Zusätzliche Informationen zur Betriebsanleitung

Dezember 1999

Lok *Sound*®

ABB. A

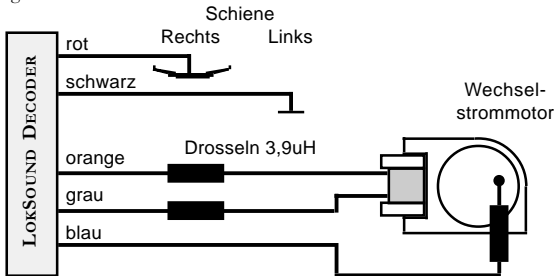
Motoren dieses Typs benötigen im Moment des Einschaltens einen extrem hohen Strom. Dieser Stromfluss ist so hoch, dass die im LokSound Decoder integrierte Überstromsicherung anspricht und den Motorstrom begrenzt. Anschließend versucht der Decoder, den Strom schrittweise wieder zu erhöhen. Dabei wird der Motor erneut soviel Strom verbrauchen, dass der Überstromschutz aktiviert wird. Durch diesen Zyklus kommt es zu einem unbefriedigenden Fahrverhalten: Die Lok ruckelt extrem stark, fährt erst bei hohen Fahrstufen an und erreicht niemals ihre Höchstgeschwindigkeit.

Abhilfe ist jedoch leicht möglich. Bitte schliessen Sie den Motor an wie in Abb. A gezeigt:

Das rote Kabel wird an die rechte Schiene, das schwarze Kabel an die linke Schiene geführt. Das orange Kabel wird an die linke Feldspule, das graue Kabel an die rechte Feldspule gelötet. Bitte löten Sie sowohl in das orange, als auch das graue Kabel jeweils eine Drossel, ca. 3,9uH. Die Entstördrossel verbleibt mit einer Seite am Kollektoranschluß des Motors. Die andere wird an die blaue Leitung des Decoders gelötet.

Die benötigten Drosseln sind von Märklin unter der Bestellnummer **516520** erhältlich.

Für einen einwandfreien Betrieb muss die Motortaktfrequenz von 22kHz auf 87 Hz verringert werden. Bitte setzen Sie die dazu die CV 9 auf den Wert 204.

ABB. B

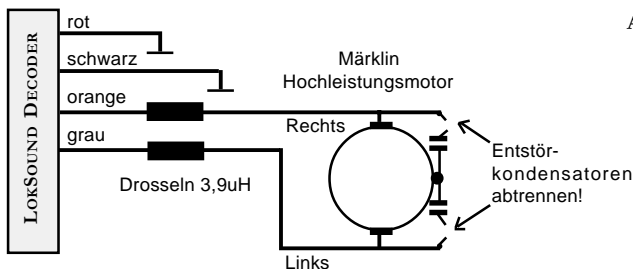
Beim Einsatz mit Märklin Hochleistungsmotoren ruckelt die Lokomotive in den unteren Fahrstufen stark und fährt nicht gleichmässig.

Ursache sind zwei Entstörkondensatoren, die Märklin jeweils von den Motoranschlüssen zum Motorgehäuse lötet. Diese **Kondensatoren müssen** für einen einwandfreien Betrieb unbedingt **entfernt werden**. Eventuell vorhandene Drosseln an den Motorszuleitungen sollten erhalten bleiben.
